# PGT San Pellegrino Terme

Variante 2020

**Recepimento dei pareri**

**Proposta di controdeduzioni alle osservazioni**

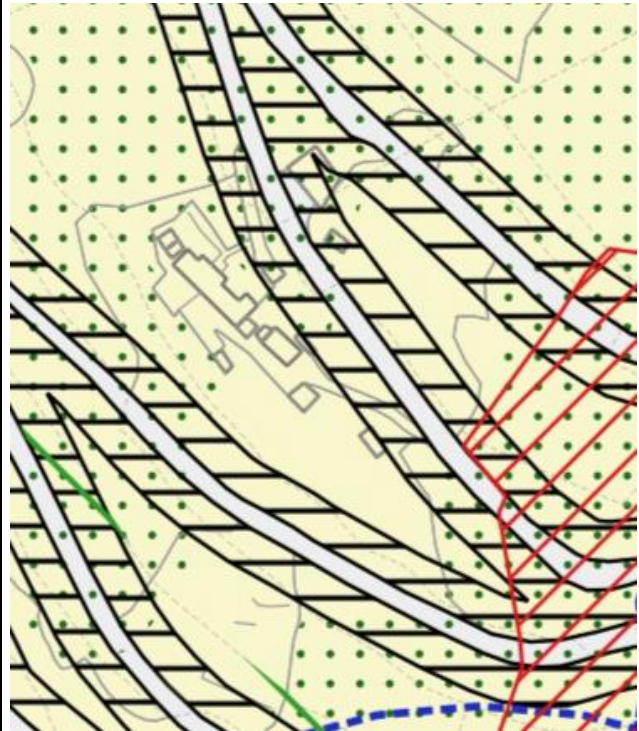
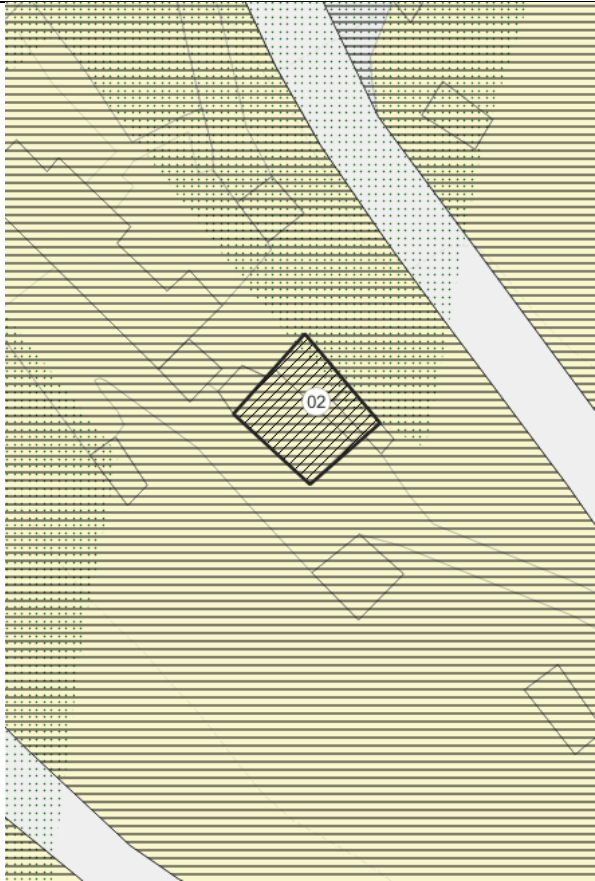
La scrivente è proprietaria dei terreni siti in località Balconcello e censiti al N.C.E.U al foglio n.7, particella 174 e 420, classificati all'interno della variante PGT come Ambiti agricoli, chiede:

che una porzione di circa 48 mq dei mappali di proprietà come indicata nell'allegato all'osservazione, all'interno della variante di PGT venga inserita come area edificabile.

In relazione alla osservazione presentata, considerato che il fabbricato in questione ricade all'interno degli Ambiti agricoli, in una posizione lambita dalle fasce di rispetto stradale, si considera non compatibile la richiesta di individuare una porzione destinata ad area edificabile. Considerate le caratteristiche dell'immobile, si ritiene tuttavia di promuoverne il riuso, in un'ottica di salvaguardia del consumo di suolo, nei limiti consentiti dall'interferenza con le fasce di rispetto stradali di riclassificare il fabbricato esistente assegnando il grado di intervento 1.d.

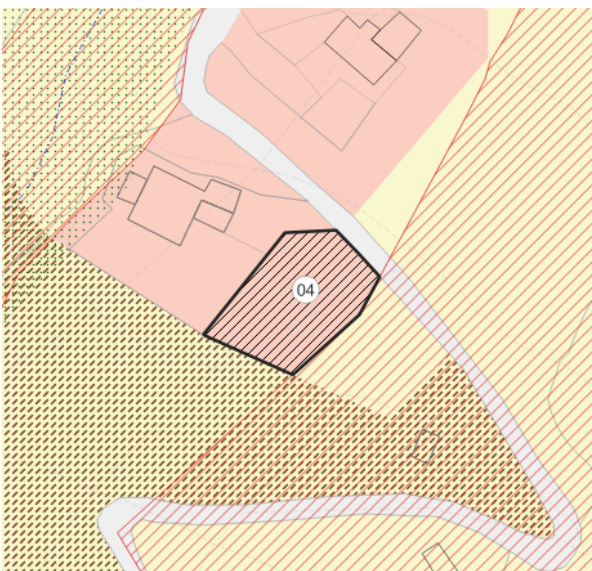
La scrivente è proprietaria di un terreno ubicato in frazione Santa Croce e censito al N.C.E.U al foglio n.23 particella 584, inserito nel PGT adottato in 'Ambiti agricoli' e per una porzione di circa 370mq in 'Ambiti del tessuto urbano di contenimento'.

Questa porzione era inserita anche nel PGT previgente in 'Ambiti del tessuto urbano consolidato' ma con una superficie maggiore di circa 680mq.

Non avendo nessuna intenzione di costruire, la proprietà chiede che il terreno in oggetto sia classificato nella Variante PGT come 'Verde agricolo di rispetto periurbano' come parte dei terreni circostanti sempre di proprietà dell'osservante.

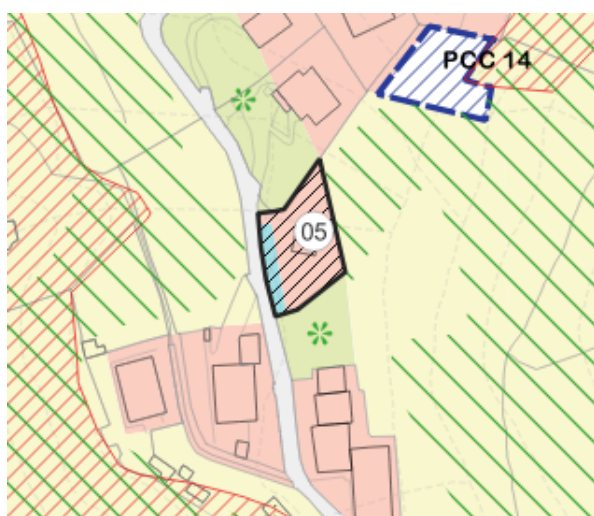
Date le dimensioni esigue del lotto e viste le distanze dai confini da rispettare e inoltre la servitù di passaggio presente sul lato nord, con l'aggiunta della previsione del parcheggio pubblico il lotto diventerebbe di fatto inutilizzabile per fini edificatori.

Visto le premesse l'osservante chiede:

la possibilità che venga eliminata la previsione della fascia adibita a parcheggio pubblico.

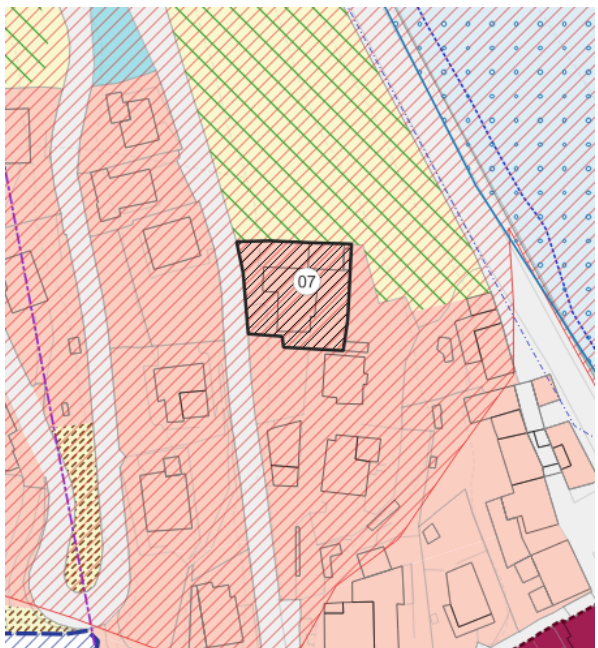
L'osservante in qualità di proprietario dell'appartamento al piano primo del fabbricato sito in via Monte Zucco 14 distinto al catasto fabbricati al foglio 27 mappale 264 e classificato nella Variante PGT in 'Ambiti del tessuto urbano di contenimento' presenta le seguenti osservazioni:

- la moglie dello scrivente soffre di alcune patologie che le impediscono purtroppo di camminare e per ogni spostamento deve essere trasportata con sedia a rotelle;
- per poter raggiungere o uscire dall'appartamento in oggetto risulta necessario superare delle rampe di scale esterne, operazione che risulta impossibile se non trasportata manualmente di peso;
- il fabbricato risulta essere in zona geologica IV-Fa 'area di frana attiva' che secondo la normativa di piano geologico non sono consentiti interventi edilizi se non di manutenzione ordinaria;
- risulta necessaria l'installazione di una piattaforma elevatrice da posizionare sulla parete esterna lato sud;

Per quanto descritto l'osservante chiede la modifica delle Nta del Pdr in modo da prevedere la possibilità di usufruire di deroghe per le opere finalizzate all'abbattimento delle barriere architettoniche in casi particolari come quello in oggetto, in modo da poter installare la piattaforma elevatrice.

Osservazione parzialmente accoglibile in quanto la giurisprudenza ammette, per gli specifici interventi di abbattimento delle barriere architettoniche indicati nella osservazione, interventi di deroga che l'UT potrà valutare e attuare, anche considerando la classe di fattibilità geologica indicata dalla componente geologica di Piano, costituente una specifica variante al PGT approvata con delibera di Consiglio Comunale n.27 del 27/10/2020, che il PGT non può che recepire senza poter apportare modifiche.

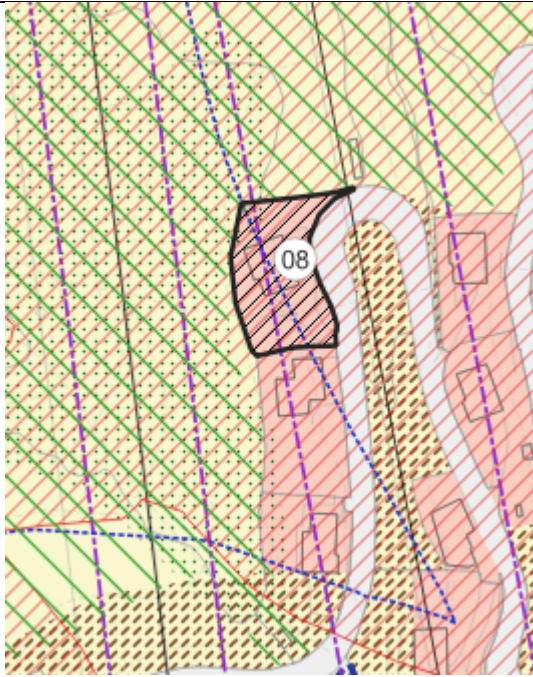
L'osservante in qualità di proprietario del fabbricato situato in via Monte Zucco 22 distinto al catasto fabbricati al foglio 27 mappale 261 e classificato nella Variante PGT in 'Ambiti del tessuto urbano di contenimento' presenta le seguenti osservazioni:

- lo scrivente vive con i nipoti e con la figlia che presenta problemi permanenti di deambulazione che la costringono all'uso della sedia a rotelle;

- abitando in un appartamento di ridotte dimensioni, l'osservante vorrebbe trasferirsi con la famiglia nell'appartamento al primo piano del fabbricato in oggetto essendo di dimensioni più adeguate;

Per quanto descritto l'osservante chiede la modifica delle Nta del Pdr in modo da prevedere la possibilità di usufruire di deroghe per le opere finalizzate all'abbattimento delle barriere architettoniche in casi particolari come quello in oggetto, in modo da consentire l'utilizzo dell'appartamento alla figlia.

Osservazione parzialmente accoglibile in quanto la giurisprudenza ammette, per gli specifici interventi di abbattimento delle barriere architettoniche indicati nella osservazione, interventi di deroga che l'UT potrà valutare e attuare, anche considerando la classe di fattibilità geologica indicata dalla componente geologica di Piano, costituente una specifica variante al PGT approvata con delibera di Consiglio Comunale n.27 del 27/10/2020, che il PGT non può che recepire senza poter apportare modifiche.

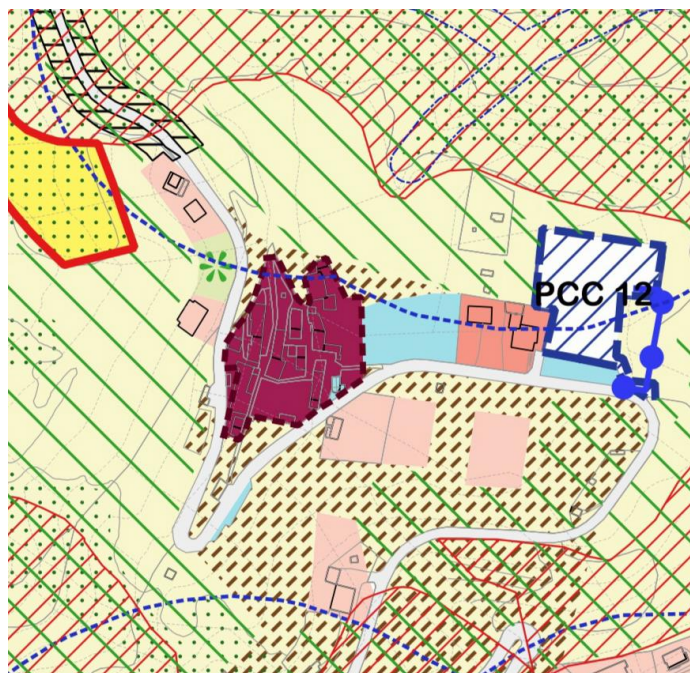
Gli scriventi sono proprietari di un terreno di circa 1970mq situato in località Frasnito distinto al N.C.E.U al foglio n.26 particella 106-107, ricompreso all'interno del PGT adottato in 'verde agricolo di rispetto periurbano'.

Gli osservanti vorrebbero realizzare la propria abitazione e pertanto chiedono la possibilità di inserire una porzione del terreno di proprietà per una superficie pari a circa 750mq in 'Ambiti del tessuto urbano di contenimento', in continuazione dell'area di proprietà di terzi adiacente sul confine ovest già inserita in tale ambito e su cui sono attualmente in corso dei lavori per la realizzazione di un nuovo edificio residenziale. Inoltre, il terreno in oggetto è già dotato di urbanizzazioni.

**Proposta di controdeduzione  
accoglibile**

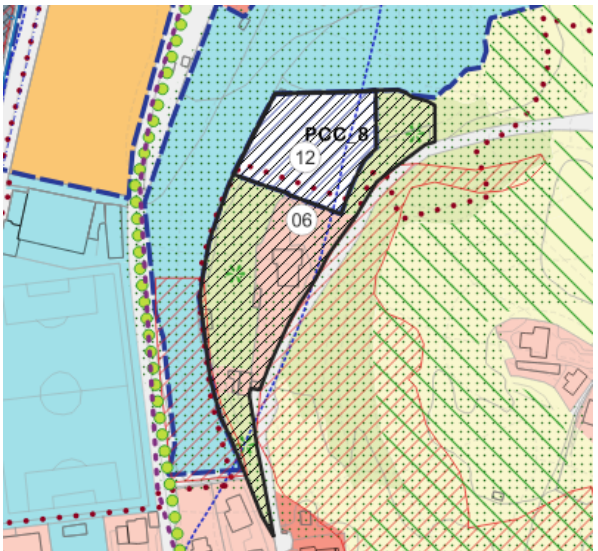
L'osservante è proprietario dei terreni identificati ai mappali 82-68-77-120 ubicate nei pressi della via F.lli Urbani e classificati nella Variante PGT adottata come Ambito residenziale sottoposto a PCC n.8, chiede:

la possibilità di modificare la Variante adottata, affinché la superficie disponibile sul lotto interessato dal PCC8 di mc 1000 (330mq) o in alternativa se accolta la richiesta presentata sempre dall'osservante in data 27/12/2022 (vedi osservazione n.5) con rimanenti mc 770 (255mq) sia classificata non più come PCC residenziale ma come 'struttura ricettiva non alberghiera'.

Tale richiesta è formulata al fine di fornire un contributo allo sviluppo delle strutture turistiche del comune attraverso la realizzazione di casette in legno eco-sostenibili.

Come già richiamato il consolidamento dell'offerta turistico ricettiva in struttura è uno degli obiettivi del PGT; l'obiettivo è volto a sostenere il ruolo di epicentro di San Pellegrino Terme e l'economia turistica della valle. Si propone pertanto di accogliere l'osservazione che persegue l'obiettivo indicato. Si segnala tuttavia che la funzione ricettiva (Ri) risulta già compatibile con la destinazione di zona nel PGT adottato e che, di conseguenza, non risulta necessaria alcuna modifica ai documenti di PGT.

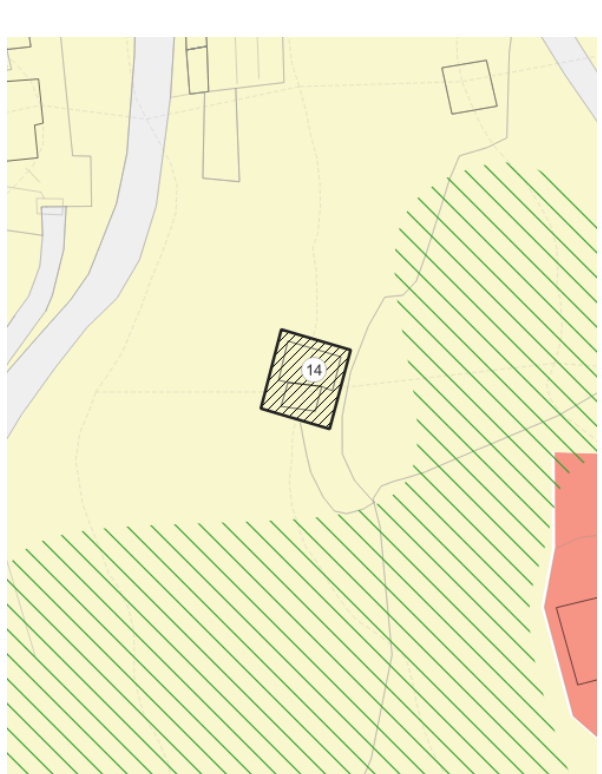
Per quanto premesso l'osservante chiede di:

- aggiornare puntualmente i contenuti dell'allegato C ovvero, in subordine, ad individuare un apparato normativo che permetta l'aggiornamento automatico di tale elaborato senza costituire elemento di variante al PGT così che la Giunta Comunale, valutate le effettive condizioni dei luoghi dichiarate in una analisi maggiormente approfondita possa provvedere con una semplice deliberazione alla variazione dei contenuti dell'allegato C ovvero al trasferimento dei beni analizzati all'interno delle regole di cui all'art.31 delle NTA del Piano delle Regole;

- procedere con la correzione degli elaborati prendendo atto della dismissione dalla funzione agricola dell'immobile in oggetto, riconoscendolo quale "Edificio esistente a destinazione residenziale in ambito agricolo non destinato ad uso agricolo" di cui all'artt. 31, 31.1 e 31.2 delle Nta del PdR; in modo da consentire un suo ampliamento per una superficie aggiuntiva pari al 20% della superficie catastale esistente (pari a 54 mq);

Nel contempo si propone di modificare il testo delle Nta del Piano delle Regole al punto 31.1.2 lettera 1.d individuando come strumento di attuazione per gli interventi sugli edifici con il grado di intervento 1.d il Permesso di Costruire Convenzionato in sostituzione del Piano di Recupero, con il quale la A.C. potrà richiedere la realizzazione delle eventuali opere di urbanizzazione primaria necessarie a cura e spese del richiedente, la loro manutenzione perpetua, il

mantenimento delle colture e dei fondi da parte dell'aveute titolo e le eventuali dotazioni di servizi con le modalità previste nel Piano dei Servizi.

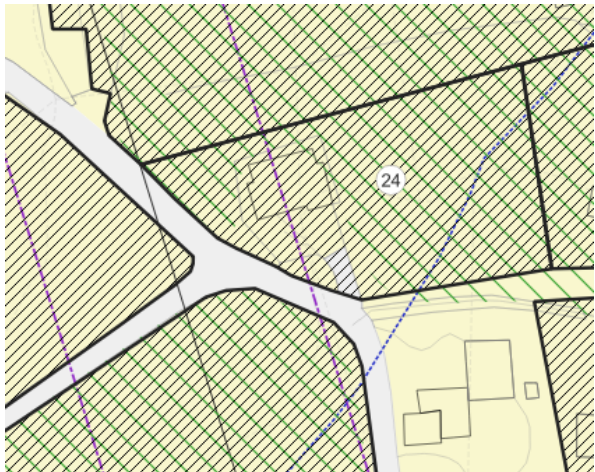
- n) relativamente al divieto di pascolo e di stabulazione di bestiame che eccede i 170 kg per ettaro, fatto salvo quanto indicato alla lettera c), si precisa che una piccola porzione di prato verso il confine est di proprietà è utilizzata dall'azienda agricola di Milesi Giampietro mediante lo sfalcio dell'erba e la normale concimazione prevista dalle norme vigenti.

**Proposta di controdeduzione****Parzialmente Accoglibile**

Si propone di accogliere l'osservazione per la parte relativa al cambio di destinazione d'uso in conseguenza del fatto che il fabbricato in questione con le relative aree di diretta pertinenza erano state oggetto di una precedente variante n.7 del PRG approvata con DCC n.86 del 3/10/2002 e pubblicata sul BURL n.5 del 28/01/2004, sezione inserzioni, che riconosceva il lotto come residenziale. In considerazione di questa previsione urbanistica in essere, si propone l'accoglimento dell'osservazione attribuendo all'area, secondo la delimitazione della variante del 2002, la destinazione di ambito residenziale del tessuto urbano di contenimento (art. 18 della nta del Piano delle Regole).

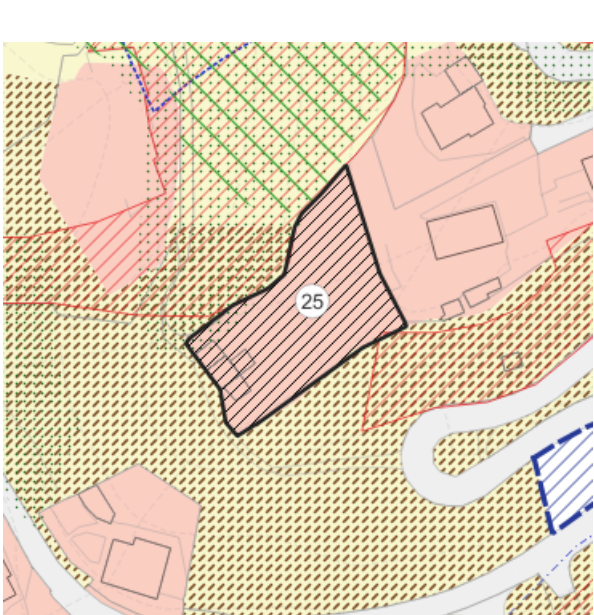
Lo scrivente in qualità di proprietario del terreno e del fabbricato identificati al NCEU foglio 30 mappale 316-441 inserito nel PGT adottato in 'Ambito del tessuto urbano di contenimento' regolato dall'art. 18 delle Nta del Pdr e data la presenza della linea elettrica a media/alta tensione chiede:

Si propone di non accogliere l'osservazione in quanto successivamente alla adozione è stata protocollata (prot 1056 del 25/01/2023) una nota con la quale gli altri comproprietari dell'area si dichiarano contrari ad una modifica della destinazione dell'area prevista nel PGT adottato.

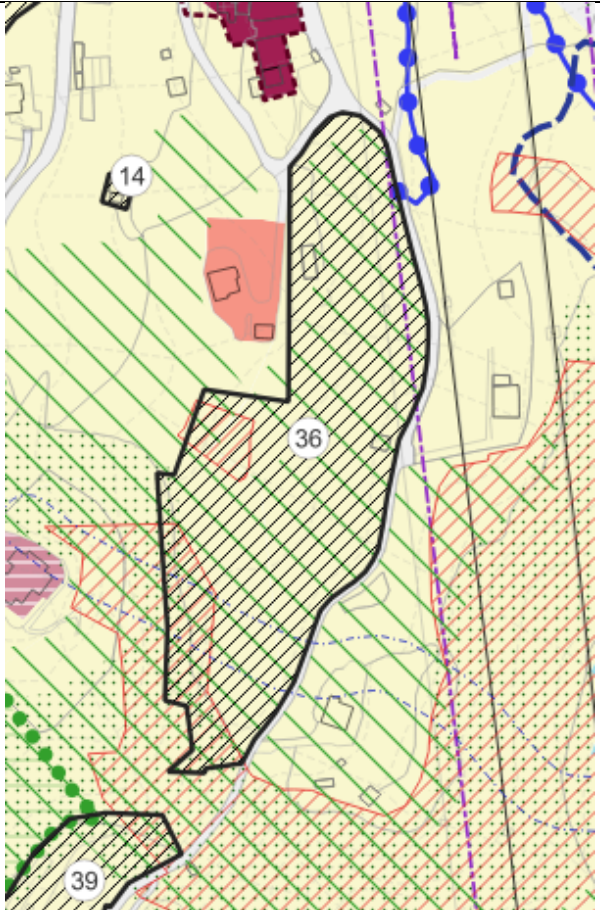
Sulla base di quanto osservato il proponente chiede:

- a) la rettifica della localizzazione della fascia di rispetto del reticolo idrico minore indicata negli elaborati grafici allegati al PGT.

L'osservazione non risulta accoglibile in quanto il tracciato del Reticolo Idrico Minore (RIM) con le relative fasce di rispetto è definito con un apposito strumento sulla base di indagini idrauliche e geologiche, che viene approvato dalla Comunità Montana. Il PGT assume la posizione di reticolo senza possibilità di intervenire per la sua modifica. Qualora intervenisse un aggiornamento del RIM il PGT potrà essere a sua volta immediatamente modificato in coerenza con la nuova posizione del reticolo.
